Útivistarstígur á Kársnesi

– Rýni á valkostum

ûrbana + P/ÁSS

Rýni á valkostum um endurbætur á útivistarstíg um sunnanvert Kársnes

Valkostur 3 - Hjólandi um Urðarbraut og Borgarholtsbraut

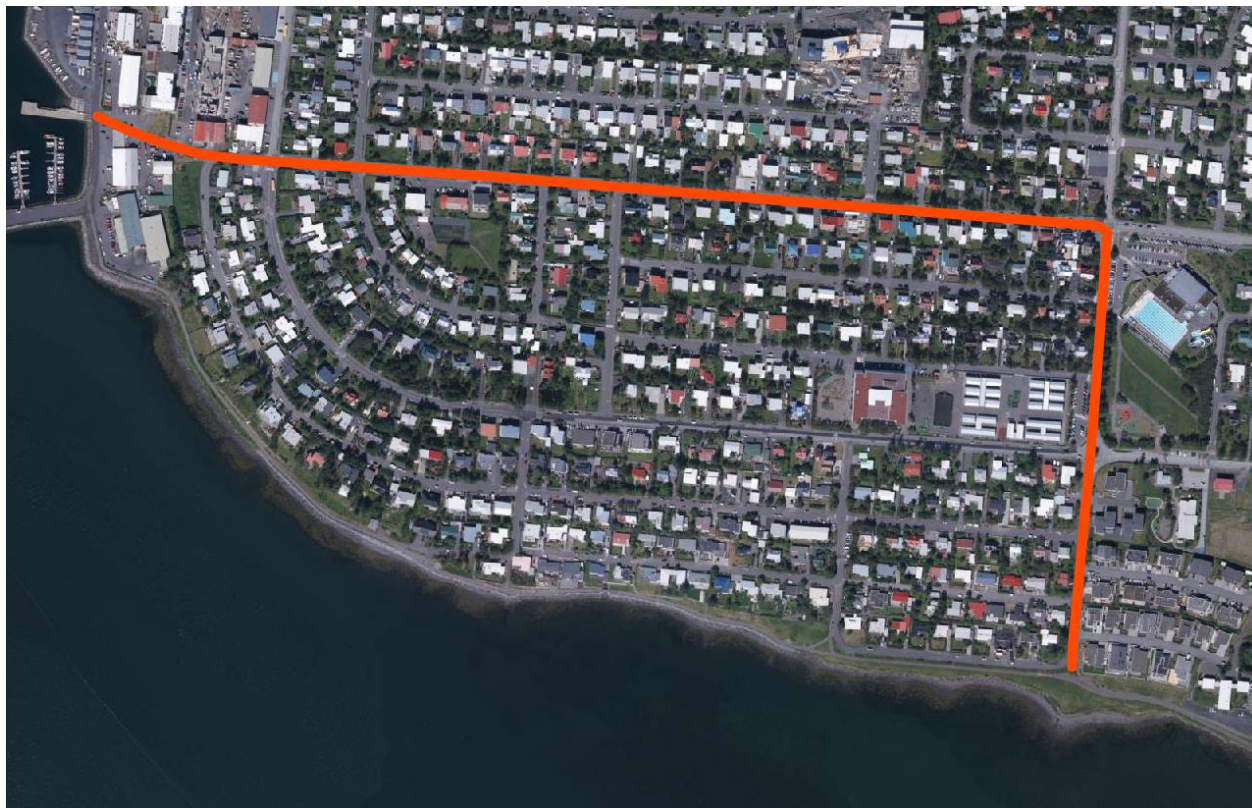
Það er ekki ólíklegt að einhver hjólandi muni hjóla Borgarholtsbrautina en hallinn þar mun virka fráhrindandi á mörg. Þá munu þau sem velja þessa leið að öllum líkindum ekki vera á leið inn í Kópavogsdal eða í Garðabæ eða Hafnarfjörð. Með því að velja þessa leið er bæði verið að velja meiri bratta og enn fremur verið að lengja leiðina um ca 300m.

Bæði hallinn og fjöldi innkeyrsla á leiðinni munu valda því að meginþorri hjólreiðafólks muni velja strandstíginn fram yfir þessa lausn.

Valkostur 3a- hjólaleið um Kópavogsbraut í stað Borgarholtsbrautar.

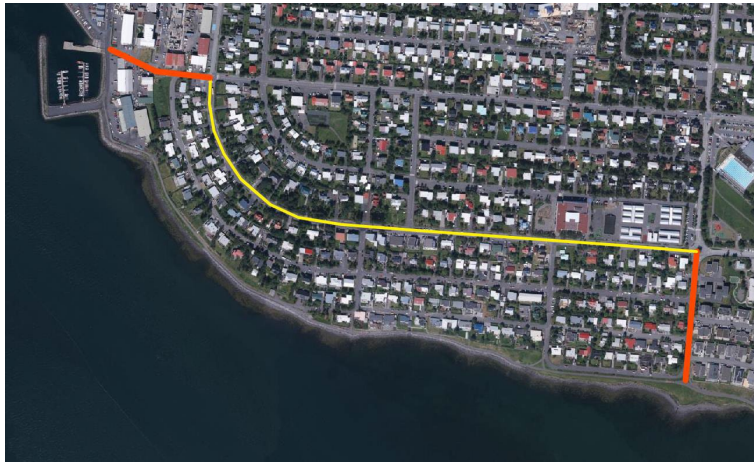
Hér er aftur verið að lengja leiðina um 200 m og senda hjólreiðafólk bæði í meiri halla og í umferð. Allar líkur eru á því að flest muni áfram kjósa strandleiðina.

Þá krefst þessi útfærsla þess að fjöldi bílastæða verði fjarlægð og það mun valda einhverjum núningi milli íbúa og bæjar.

Ef þessi leið verður hins vegar valin eru allar líkur á að hjólreiðafólk muni síður velja að beygja niður Urðarbrautina en kjósa frekar að halda áfram Kópavogsbrautina að enda og niður Kópavogstún til að sameinast þar strandstíg og stíg út í Kópavogsdal, Garðabæ og Hafnarfjörð. Því væri ráðlegt að bæta við stígum út alla Kópavogsbraut ef þessi valkostur verður valinn. (Það er ekki slæmt að hjóla Kópavogsbraut, en fólk kys samt líklega frekar ströndina vegna þeirra gæða sem nálægðin við hafið gefur)

Valkostur 3b – hjólaleið um Þinghólsbraut í stað Borgarholtsbrautar.

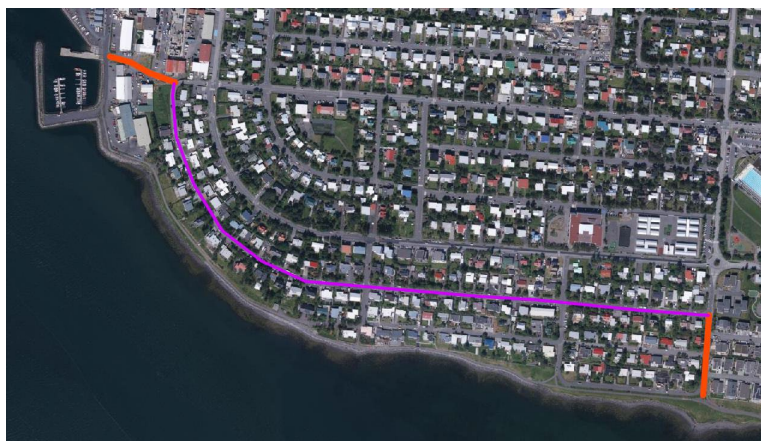
Þinghólsbrautin er róleg íbúagata þar sem er talsverður hliðarhalli og einkennist gatan af stoðveggjum til norðurs og innkeyrslum í bílastæði til suðurs. Það verður miklum vandkvæðum bundið að skapa þar hjólavænt umhverfi. Bæði þarf að fjarlægja talsvert magn bílastæða og hjólreiðafólki mun stafa hætta af inn og útkeyrslum sem eru eftir allri götunni í sína hvora áttina.

Þessi valkostur og tilbrigði hans er ekki líklegur til að ná því markmiði að aðgreinda strauma hjólandi og gangandi. Miklar líkur eru að stór hluti hjólandi haldi sig við strandstíginn sem ætlaður er gangandi.

Valkostur 4 – hjólandi beint um Sunnubraut að hluta

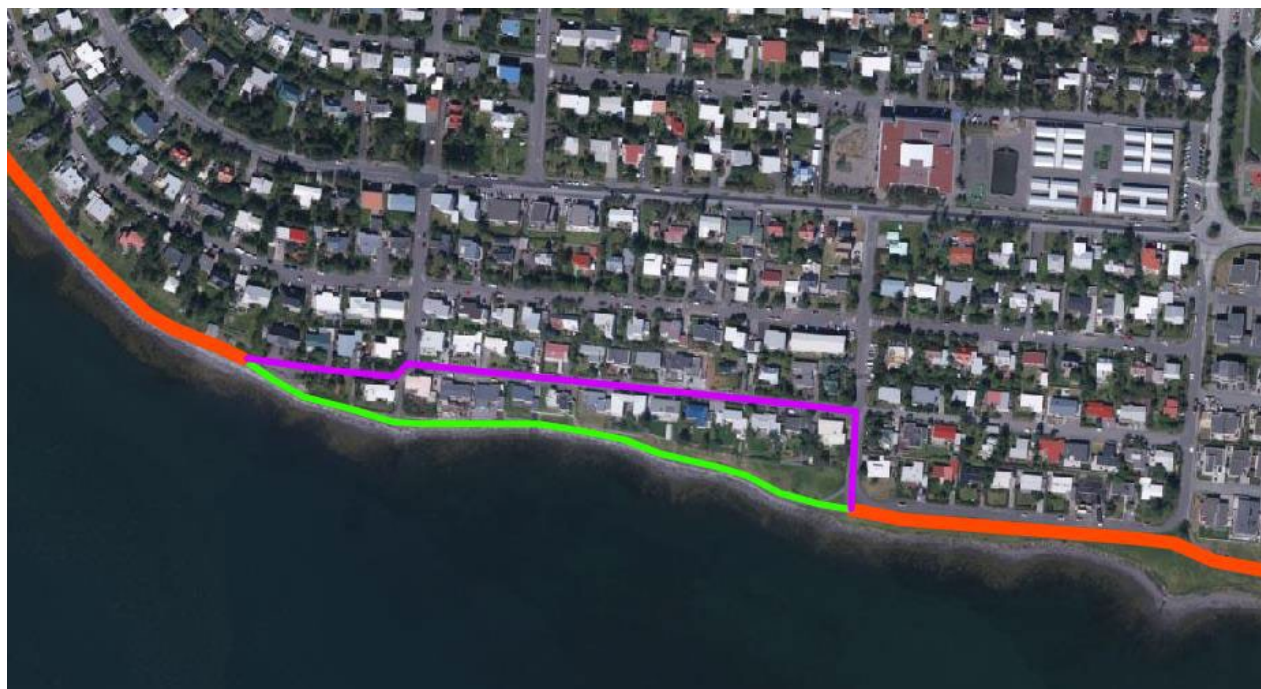
Þessi leið gæti virst góð ef hjólandi eru á leið í austurátt en allar líkur eru á því að flest ef ekki öll myndu velja að halda áfram meðfram ströndinni í leið til vesturs.

Að beina hjólandi þessa leið virðist mjög ónáttúrulegt í flæðinu. Sunnubrautin er vissulega róleg gata en það þyrfti þó umtalsverðar breytingar á henni til að hún gæti talist góð hjólagata. 90 gráðu beygjur eru þá alltaf fráhrindandi sér í lagi þar sem strandleiðin liggur beinast við. Þá er viss áhættupunktur við gatnamót Kópavara og Sunnubrautar þar sem er hlykkur á götunni og akandi munu upplifa ákveðin forgang.

Þessi valkostur er ekki líklegur til að ná því markmiði að aðgreina strauma hjólandi og gangandi. Miklar líkur eru að stór hluti hjólandi haldi sig við strandstíginn sem ætlaður er gangandi.

Valkostur 5 – stígar sameinast á 300 m kafla.

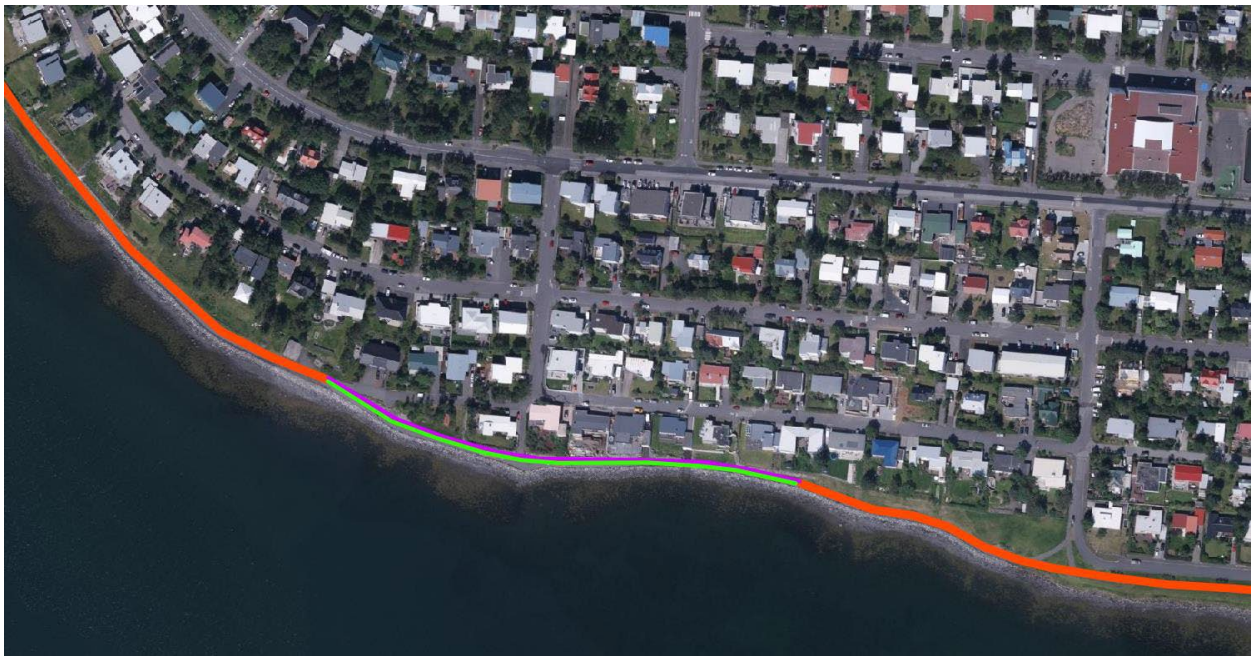
Þessi valkostur er einhverskonar millilending á valkosti 2. Það gæti hins vegar reynst erfitt að stilla hraða hjóla og gönguhraða á þessum litla kafla og því væri alltaf betra að stígurinn haldist tvöfaldaður alla leið. Ekki er ráðlagt að gera yfirborð ójafnt en það getur skapað fallhættu sér í lagi fyrir þau sem ferðast á rafhlaupahjólum.
